**Contribution des Comités Régionaux des Pêches Maritimes et  
des Elevages Marins de Normandie et des Hauts-de-France à  
l'enquête publique pour le projet d'éoliennes en mer entre Dieppe  
et Le Tréport**

Le Président du Comité Régional  
des Pêches Maritimes et des Elevages  
Marins de Normandie

Le Président du Comité Régional  
des Pêches Maritimes et des Elevages  
Marins des Hauts-de-France

Figure 7 : Circulation générale en Manche (sources : IGN, ESRI, SHOM, OSPAR, 2010) disponible p.30 du cahier d'expertise volet ressource halieutique

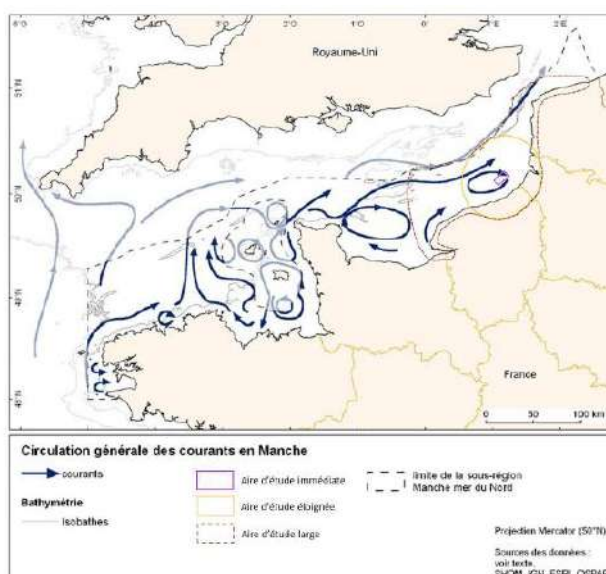
Des gyres à différentes échelles existent sur le secteur (Figure 7). Ces gyres sont connus pour avoir un rôle écologique important, notamment pour les juvéniles de poissons (voir par exemple la thèse de X. Harlay sur le flet notamment). Comme pour le fleuve côtier, ces gyres ne sont pas mentionnées, l'impact du projet sur ces structures n'est pas testé et elles n'apparaissent pas dans la modélisation. Il est intéressant de noter que, sur la carte ci-dessous, présentée par le promoteur, l'une de ces gyres « débouche » au niveau de la zone de projet.

La modélisation est principalement en deux dimensions. Certains éléments liés à de la 3D ont été intégrés, mais dans un second temps, et de façon trop simplifiée. Par exemple, la profondeur a été considérée comme homogène à 19,5m CM (partie 2.2 p.9 du cahier d'expertise), un niveau d'eau moyen a été fixé à 4,94m CM (p.12 du cahier d'expertise) et un courant de fond permanent de 1m/s a été fixé (p.15 du cahier d'expertise). Le modèle hydrologique et sédimentaire est très simplifié, pour ne pas dire simpliste, au niveau de sa troisième dimension. Il n'est pas adapté pour décrire un milieu de dunes hydrauliques, dont les hauteurs d'eau varient en fonction des marées et dont les vitesses de surface et de fond diffèrent. Par ailleurs, nous l'avons déjà évoqué, des structures hydrologiques d'importance, comme le fleuve côtier ou les gyres à différentes échelles ne sont pas prises en compte. De plus, aucun résultat en 3D, à une large échelle, n'est présenté.

Figure 9 : Faciès sédimentaires de l'aire d'étude immédiate (p.34 du Document 3-3-3-6-cahier-des-expertises-02-volet-habitats-et-biocenose-benthiques)

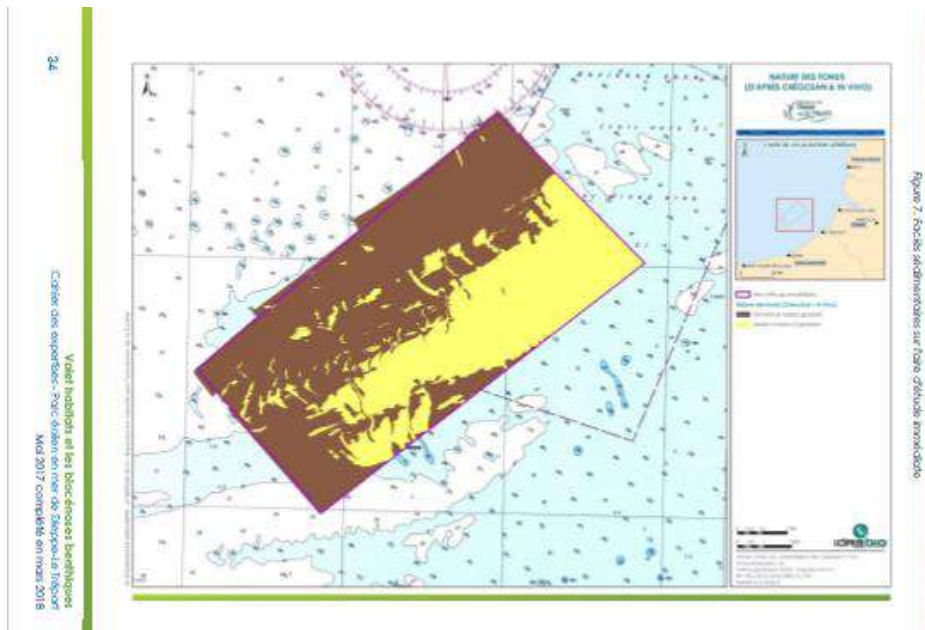
La couverture sédimentaire établie par le promoteur est présentée dans la Figure 9. Les graviers et sables grossiers (en marron) dominent la partie ouest et nord de la zone et les sables moyens à grossiers dominent la partie est. L'ensemble est très découpé.

Figure 10 : Faciès sédimentaires de l'aire d'étude d'après les travaux de thèse de doctorat de Mr Pezy, page 102

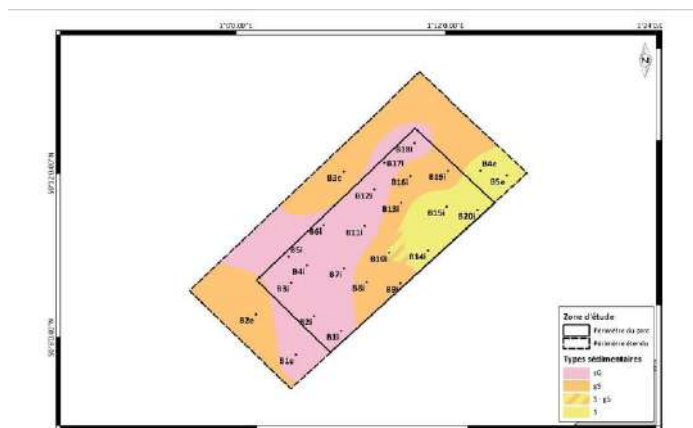
En considérant les travaux de thèse de doctorat de Mr Pezy, l'image est sensiblement différente (Figure 10) : la partie ouest est composée de graviers ensablés, la partie est de sables moyens et entre les deux se trouve une zone de sables graveleux et de mosaïque de ces sables graveleux et de sables moyens. Les types sédimentaires sont plus nombreux, mais les fonds paraissent plus homogènes.

Figure 11 : Plan d'échantillonnage mené sur l'aire d'étude, page 53 du Document 3-3-3-6-cahier-des-expertises-02-volet-habitats-et-biocenose-benthiques

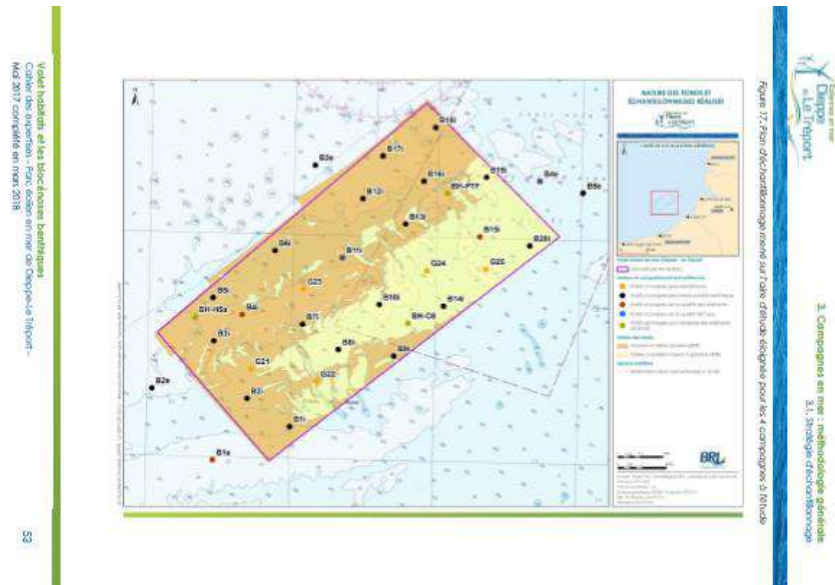
Les stations témoins définies dans le protocole d'échantillonnage du benthos (p.52 et p.53 du cahier-des-expertises-02-volet-habitats-et-biocenose-benthiques) seront impactées lors des travaux, notamment par le panache turbide, le bruit, ou les modifications hydrologiques.

A titre d'exemple, la Figure 11 présente la carte des stations d'échantillonnage du benthos. Les stations hors du périmètre du projet éolien sont considérées comme des stations témoins. La Figure 12 présente un exemple de carte du panache turbide, issu du dossier 3-3-3-6-cahier-des-expertises-01-hydrodynamique-et-hydrosédimentaire, p.79). Les stations témoins de benthos sont bien impactées par le panache turbide. Le même type de raisonnement peut être mené avec les cartes de bruit sous-marin ou les cartes de modifications hydrologiques présumées.

Figure 12 : concentration maximale en MES au cours de la simulation pour l'éolienne 2 – volume initial du cutting 1000m<sup>3</sup> - issu du dossier 3-3-3-6-cahier-des-expertises-01-hydrodynamique-et-hydrosedimentaire, p.79

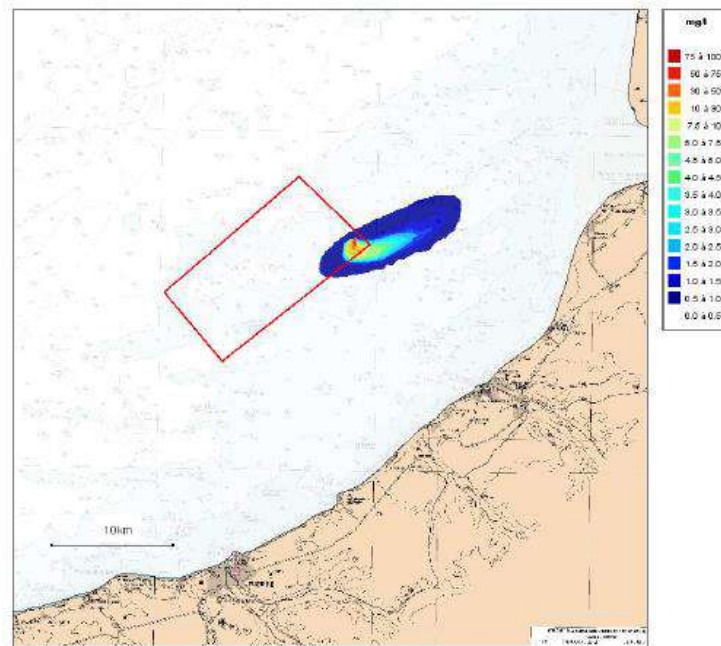
Les stations témoins identifiées se situent dans l'aire d'étude éloignée du projet et seront donc impactées en partie par le bruit et le panache sédimentaire (Figure 12). **Les impacts du projet seront donc sous-estimés par rapport à un état initial faussé.**

Figure 13 : Modélisation cartographique de l'habitat du 2ème stade larvaire de la Sole commune (Source : CRPMEM d'après données CHARM consortium). « L'aire d'étude immédiate » est présentée en hachuré noir.

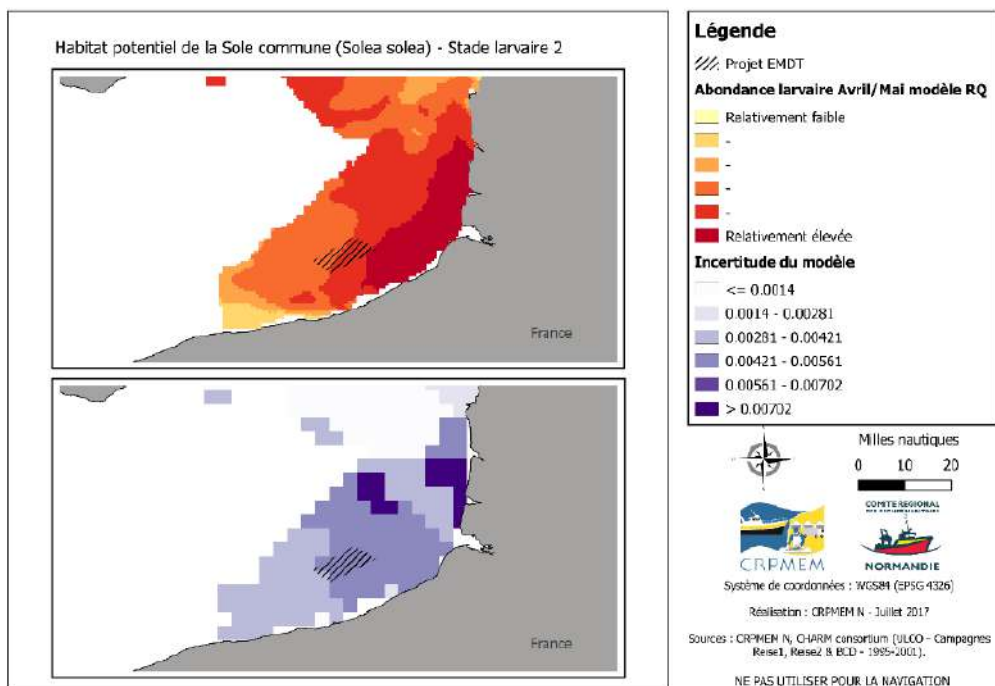
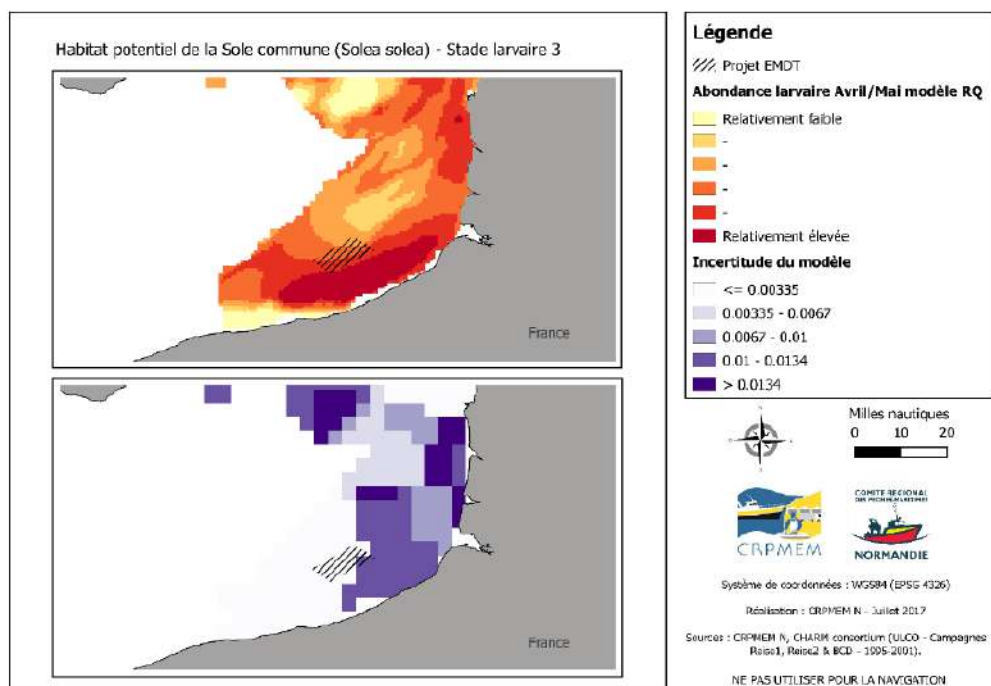
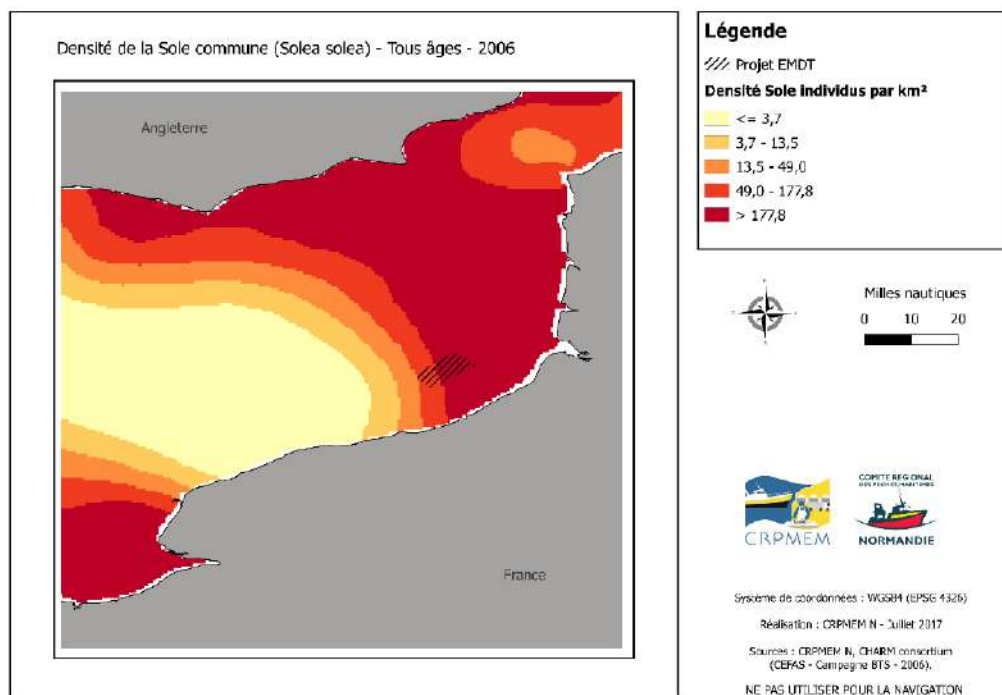
Par ailleurs, il conviendrait d'expliquer le choix des espèces mises en avant et des moments du cycle de vie. En effet, les stades larvaires et adultes de plus d'un an n'apparaissent pas dans les cartes de la partie 3.4.

Figure 16 : Modélisation cartographique de l'habitat des juvéniles de Rouget barbet (Source : CRPMEM d'après données CHARM consortium)

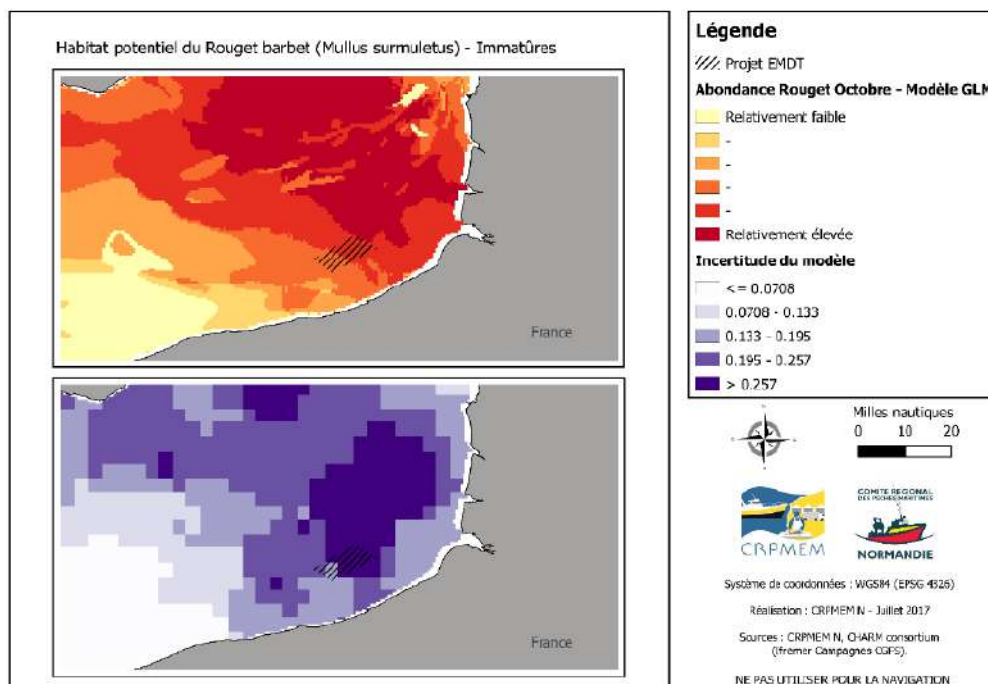
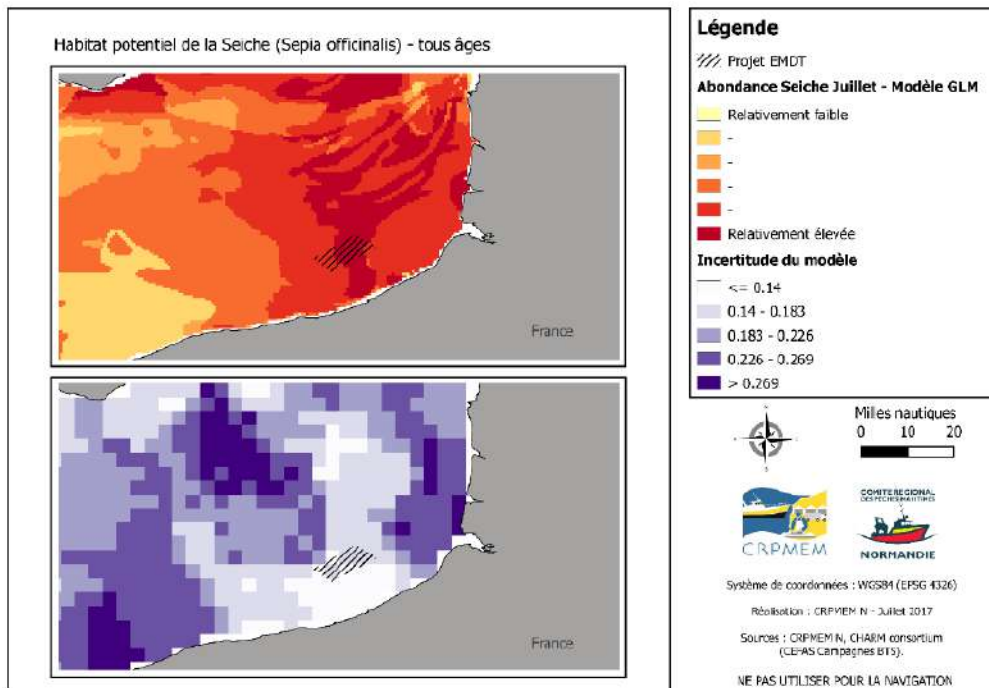
Le cahier d'expertise sur la ressource halieutique ne met pas non plus en avant les cartes de répartition des abondances des espèces telles que la seiche ou le rouget (elles figurent timidement dans la partie approche monospécifique, partie 4.2.6). Or ce secteur est une zone de concentration pour ces espèces (juvéniles pour le rouget barbet, tous âges pour la seiche), toutes deux prisées des professionnels (Figure 16 ; Figure 17).
